2020年7月8日
株式会社泰和電器
営業部

φ105 ネジ蓋の変更について

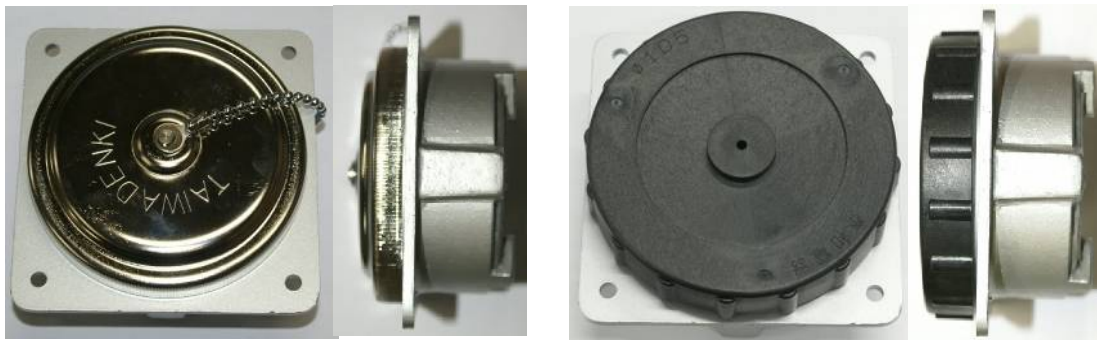
現行「φ105 ネジ蓋」黄銅製のプレス蓋より、樹脂製に変更となります。新旧について下記参照ください。

現行品:黄銅蓋

変更品:樹脂製

現行品	変更品
材質	黄銅	66ナイロン
表面処理	ニッケルメッキ	-
